EARL Nevers – Fleury la Vallée

**Régularisation d'un plan d'eau
Extension du plan d'eau**

**Mémoire en réponse aux insuffisances
techniques et réglementaires**

Ce document constitue un mémoire en réponse aux observations formulées dans le courrier du 19 février 2021.

Illustration 17: Prise d'eau et section de contrôle - vue de dessus

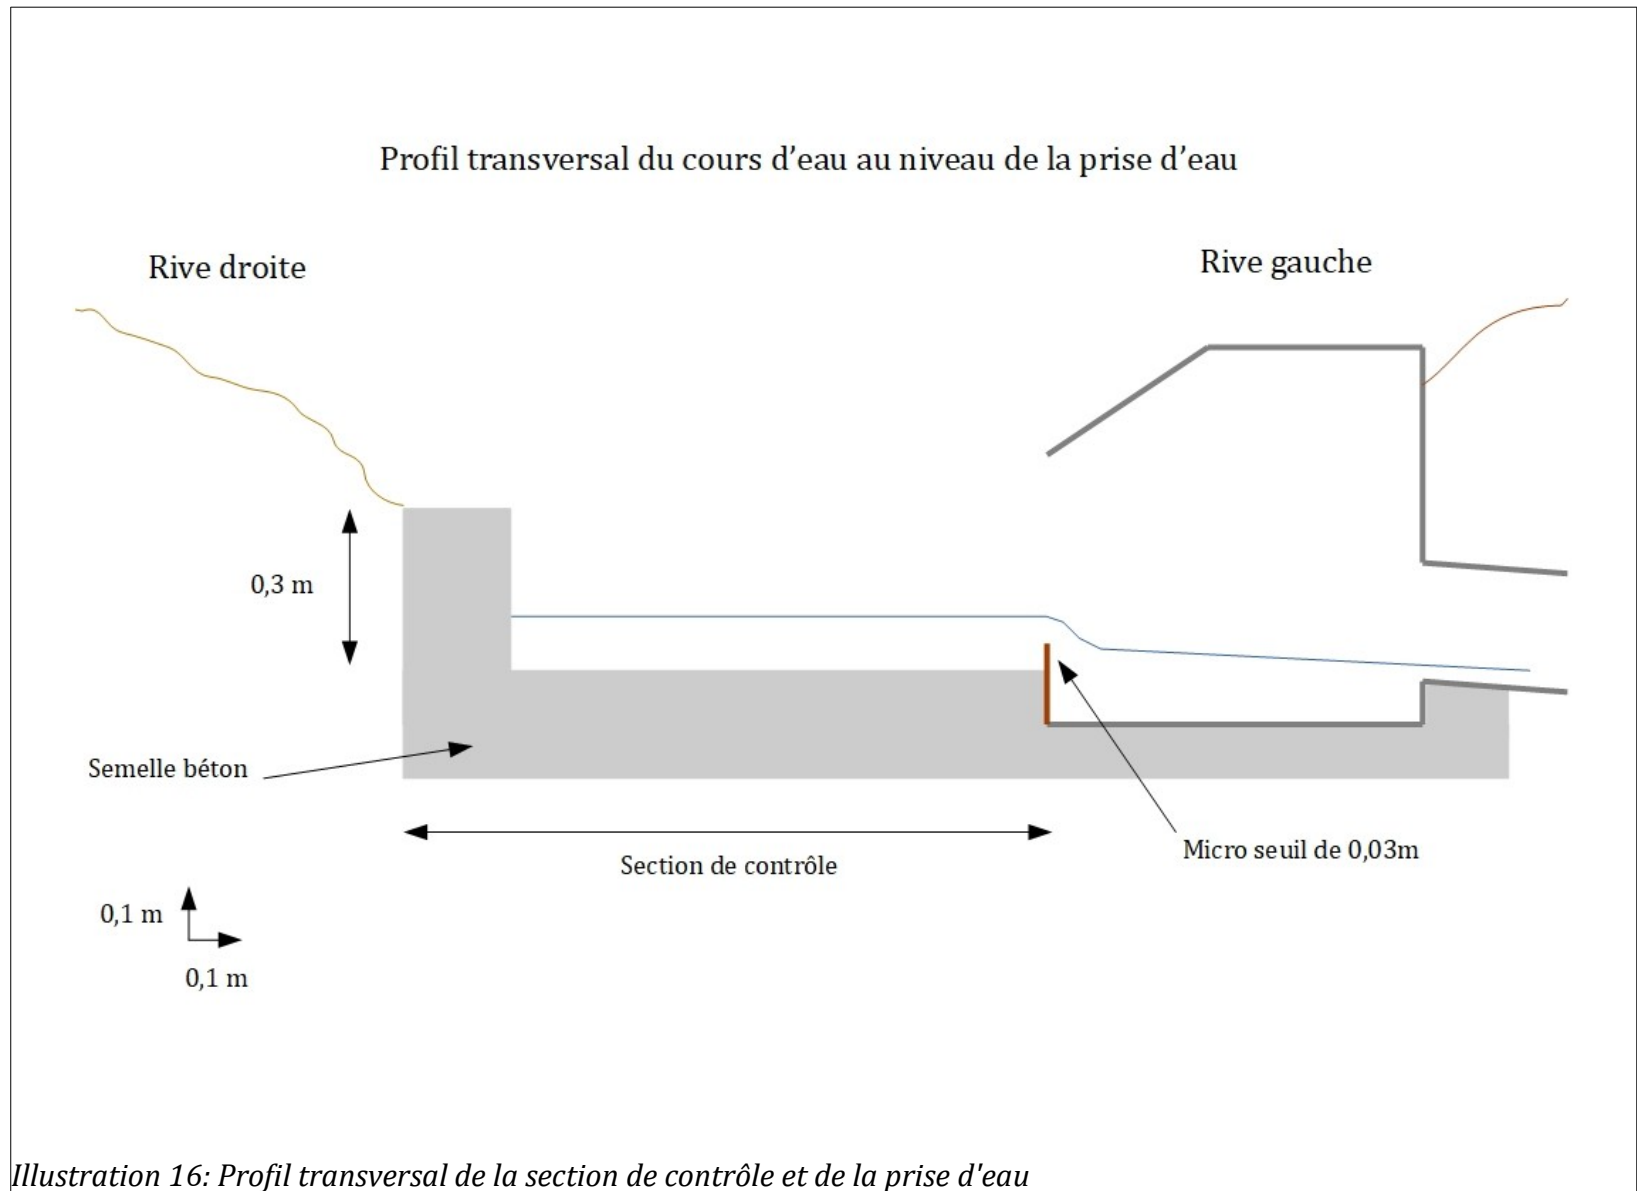
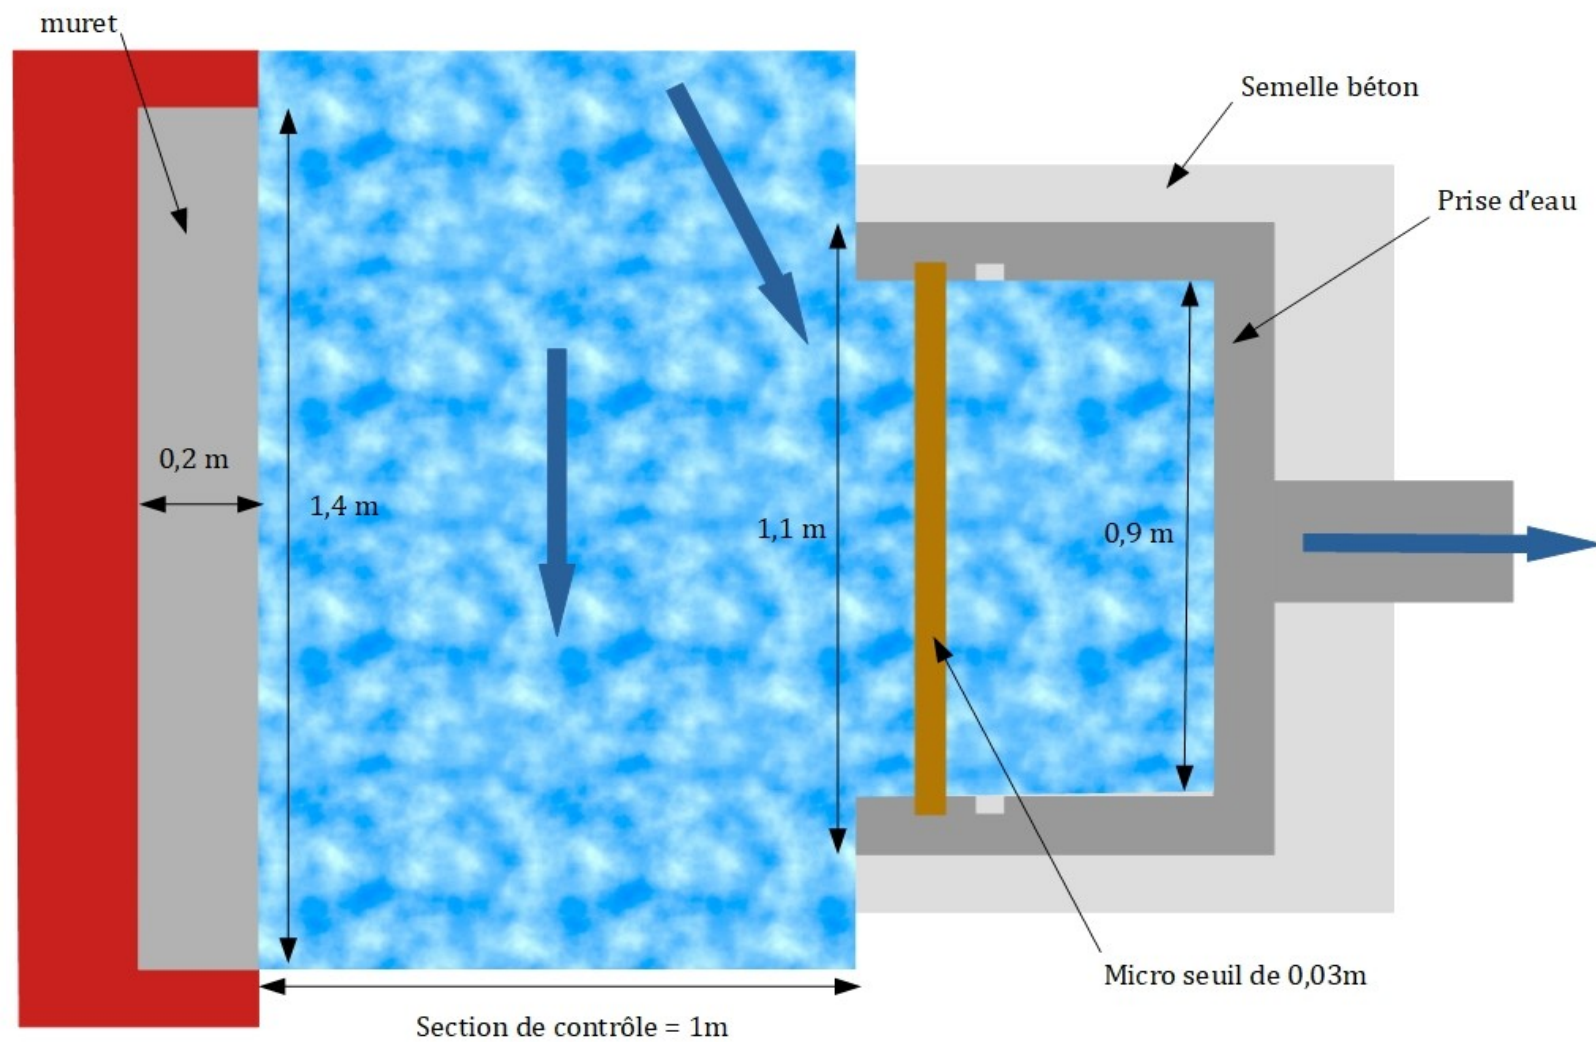
Une fois les données hydrologiques affinées, il conviendra de convertir celles-ci en hauteur d'eau au droit de la prise afin de proposer un calage altimétrique de la prise d'eau et du micro-seuil associé à celle-ci, qui permettent de maintenir le débit minimal à conserver dans le cours d'eau (QMNA5 ou valeur associée) et rende possible le prélèvement en direction du plan d'eau uniquement pour des débits supérieurs à cette valeur.

Une réflexion devrait également être menée par le pétitionnaire pour aménager une « section de contrôle » au sein du cours d'eau au droit de la prise d'eau, sans pour autant créer un seuil. Cet aménagement permettrait de stabiliser ponctuellement la section du cours d'eau sur un linéaire réduit de façon à éviter toute incision ou comblement de l'aménagement qui pourrait venir modifier les conditions d'alimentation de la prise d'eau et causer des désordres biologiques sur le cours d'eau.

Autour de la prise d'eau, la rive sera reconstituée en pente douce. La semelle béton et la canalisation seront recouvertes.

Le profil transversal de l'aménagement est présenté sur l'illustration 16. Une vue de dessus de l'aménagement est présentée sur l'illustration 17.

Illustration 26: Etapes de la réalisation des travaux d'agrandissement

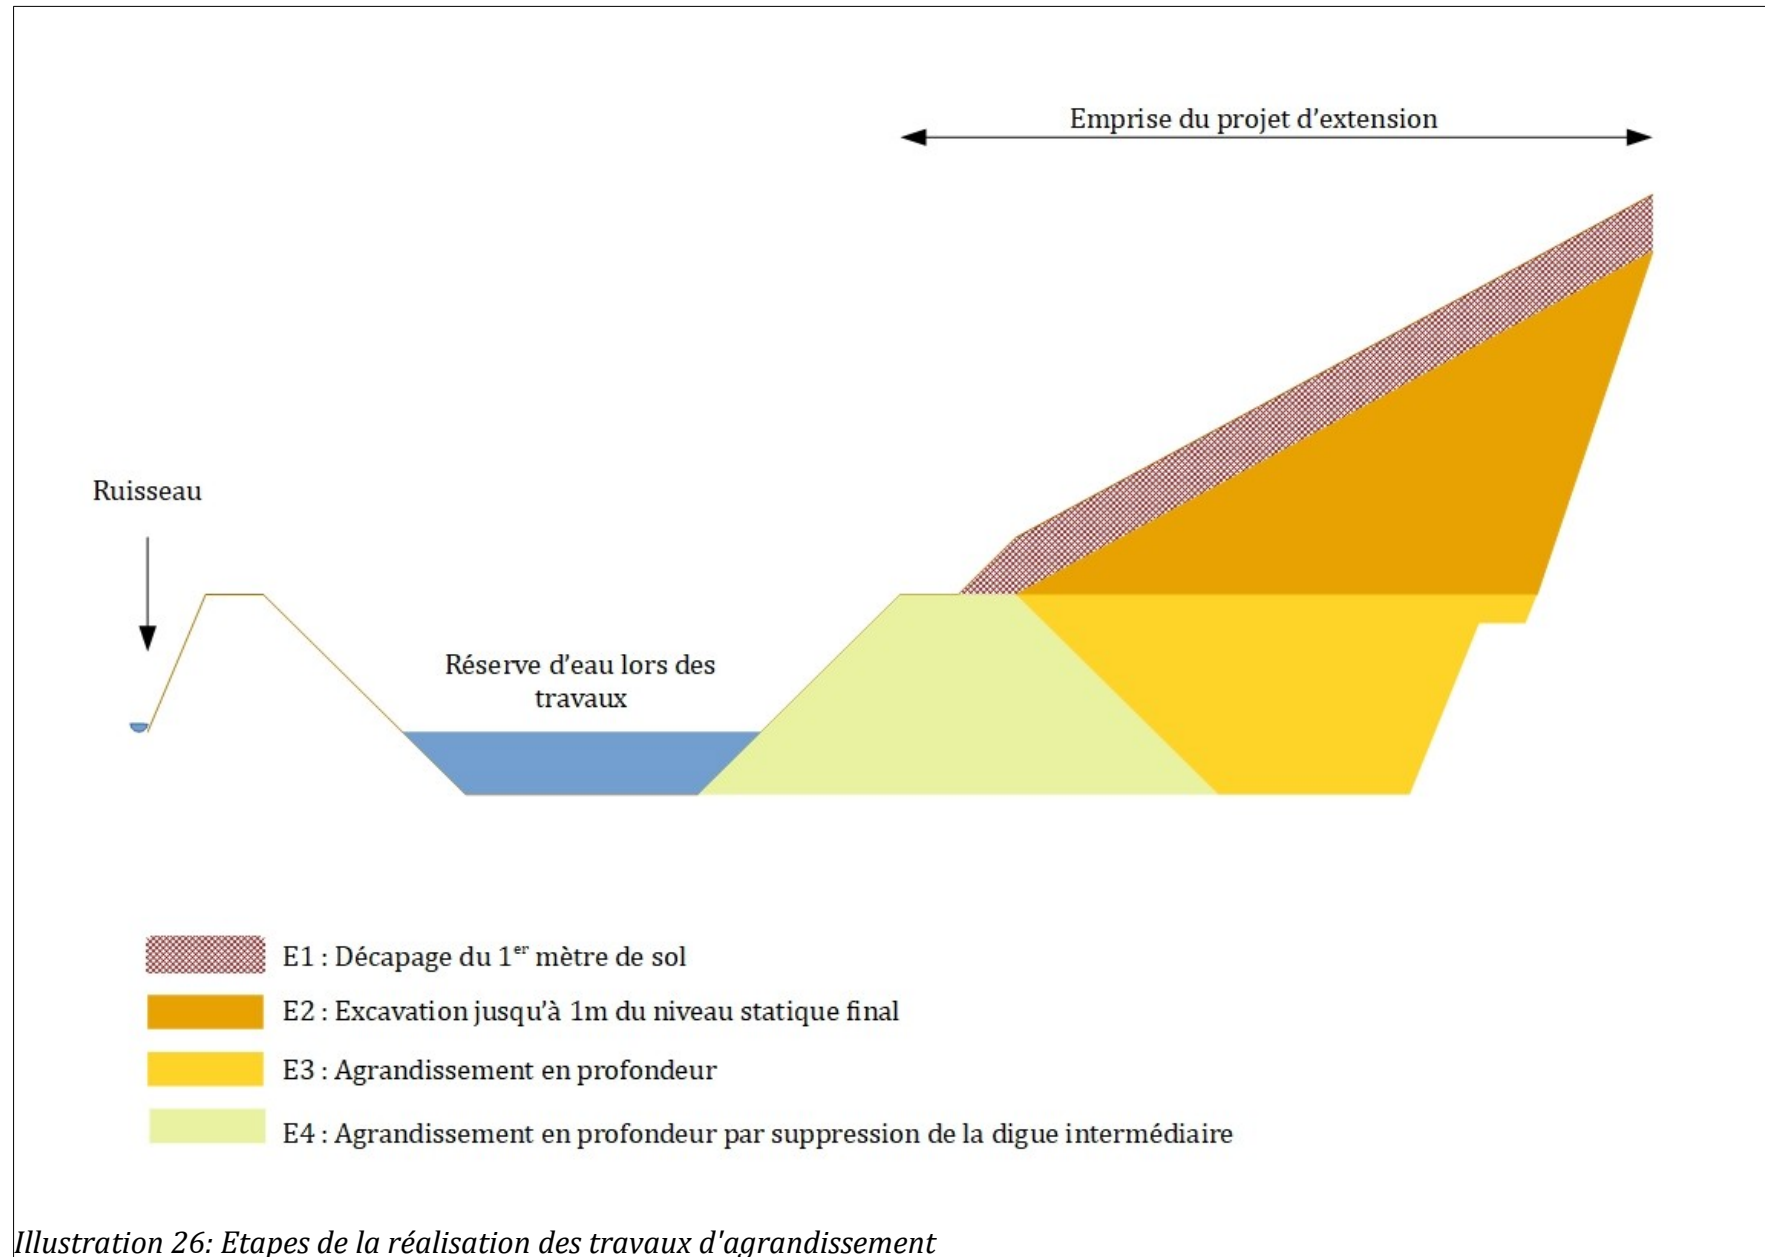
La phase travaux est insuffisamment développée, à savoir les travaux nécessaires à la régularisation du plan d'eau, au réaménagement de la digue et aux incidences des travaux prévus dans le ru de Merdereau.

- E4 : Suppression de la digue intermédiaire par excavation jusqu'à 2,5 m de profondeur. La suppression sera réalisée de l'amont vers l'aval.

Illustration 30: Reconstitution de berge

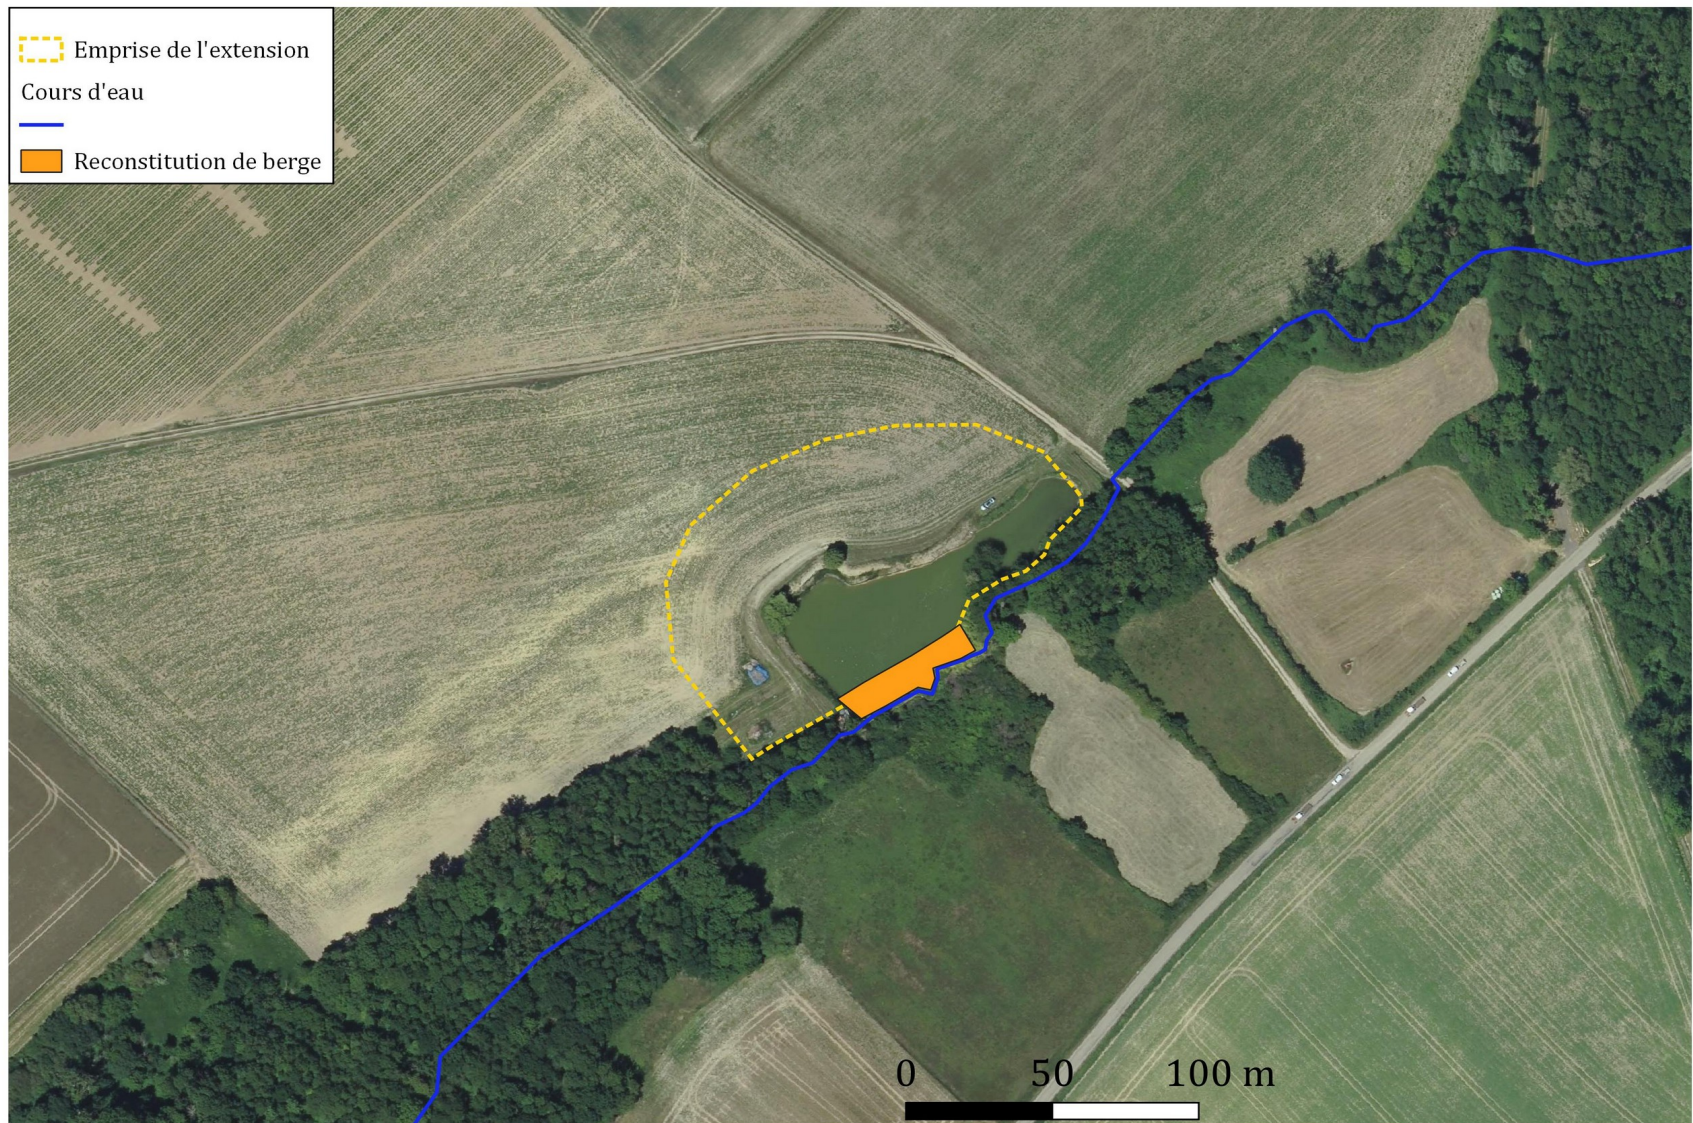
- la réalisation d'opération de terrassement au niveau de la digue permettant de disposer d'une margeur suffisante entre le cours d'eau et le plan d'eau ; la réalisation d'une bordure végétale favorable à l'implantation de plantes hygrophiles ;*
- le déplacement du ruisseau de Merdereau dans son lit d'origine.*

Le volume de terre arable réservé lors du décapage du 1^{er} mètre de sol sera étalé sur toute la surface.

La reconquête des surfaces par une végétation non ligneuse sera favorisée. Les abords seront régulièrement entretenus par fauchage tardif et sélectif.
